# 新竹縣政府工程查核代表照片表

拍攝日期：110.03.03

工程名稱：新竹縣寶山鄉寶山國中停車場新建統包工程

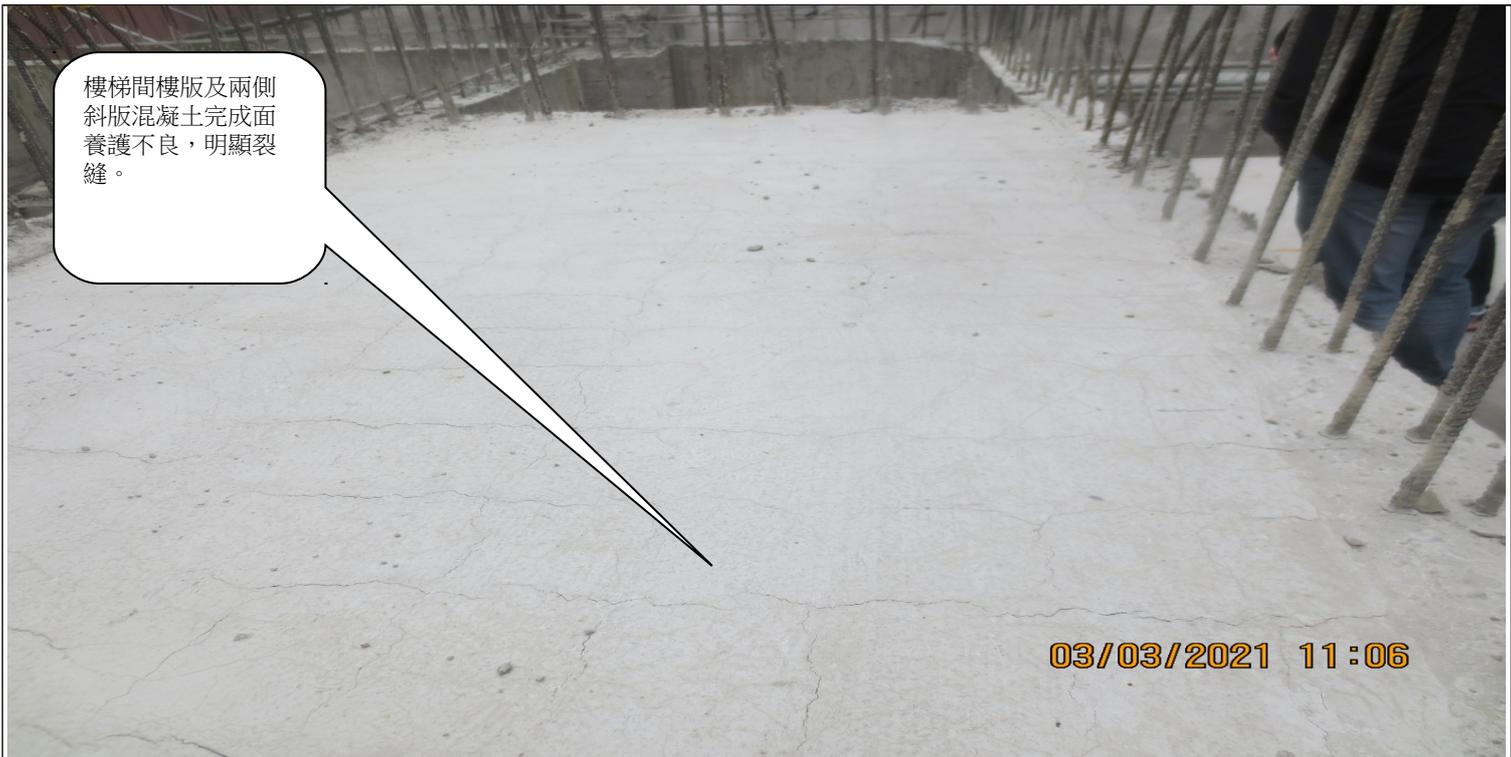
樓梯間樓版及兩側斜版混凝土完成面養護不良，明顯裂縫。

大樑頂部箍筋彎鉤綁紮不符規範。

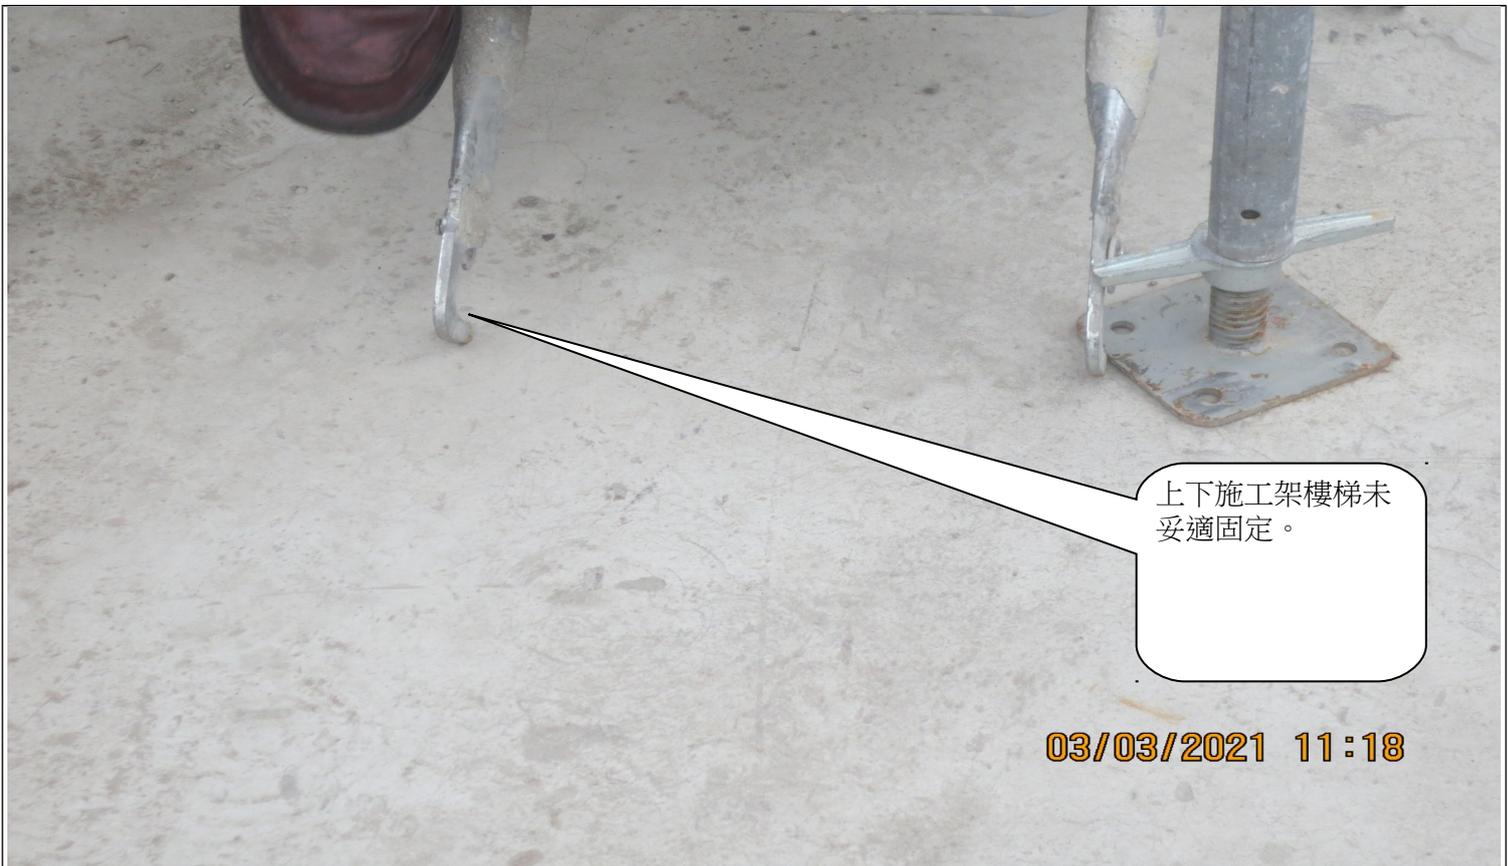
<p>說明</p>	<p>管路出口、設備排水口未施以保護，易遭異物阻塞。</p>

<p>說明</p>	<p>工地高差超過 1.5 公尺以上之場所未置符合規定之安全上下設備。</p>

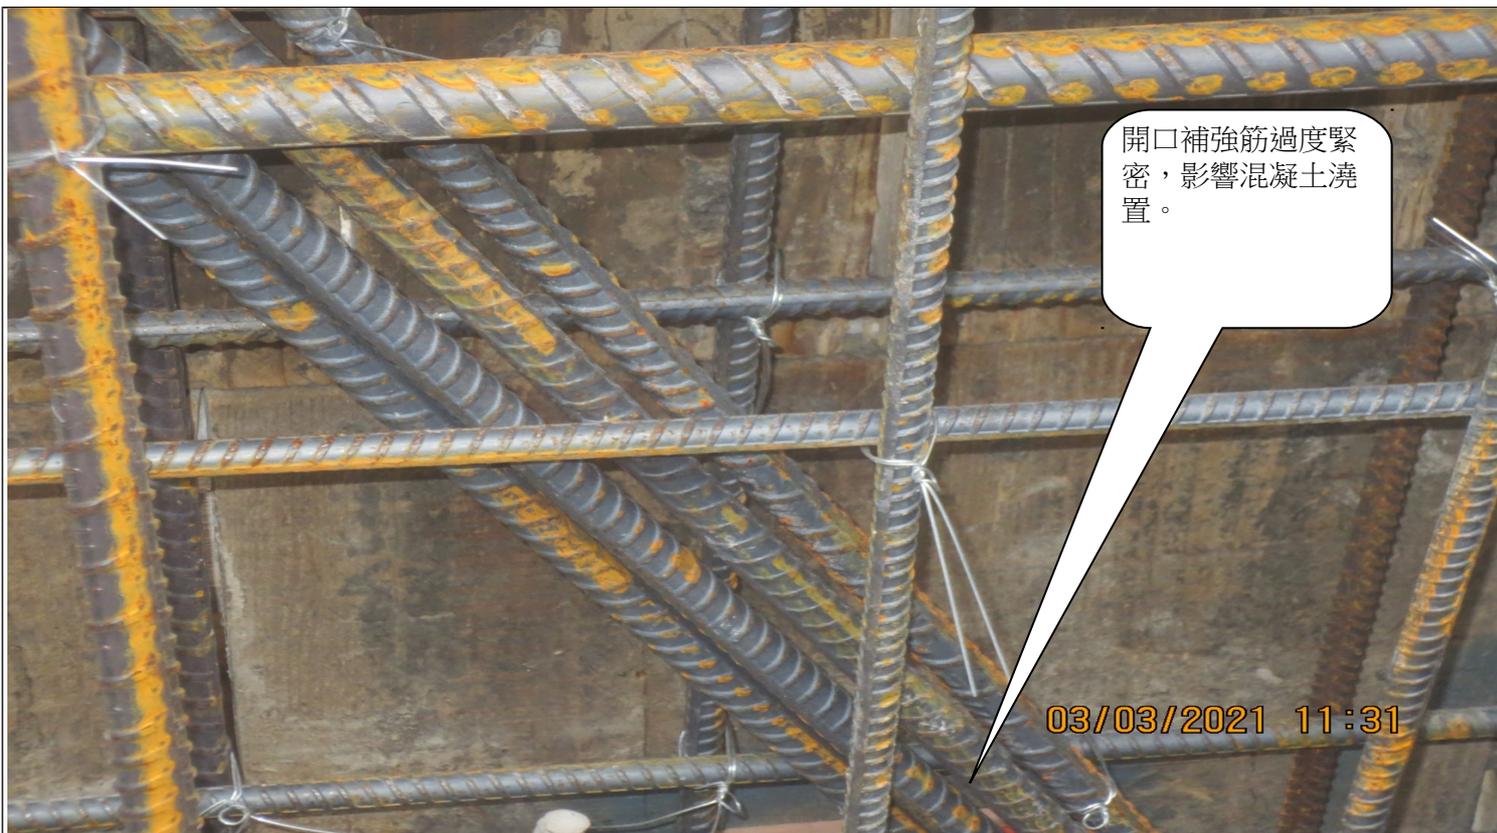
<p>說明</p>	<p>上下施工架樓梯未妥適固定。</p>
-----------	----------------------

<p>說明</p>	<p>筏基坑積水未清除。</p>
-----------	------------------
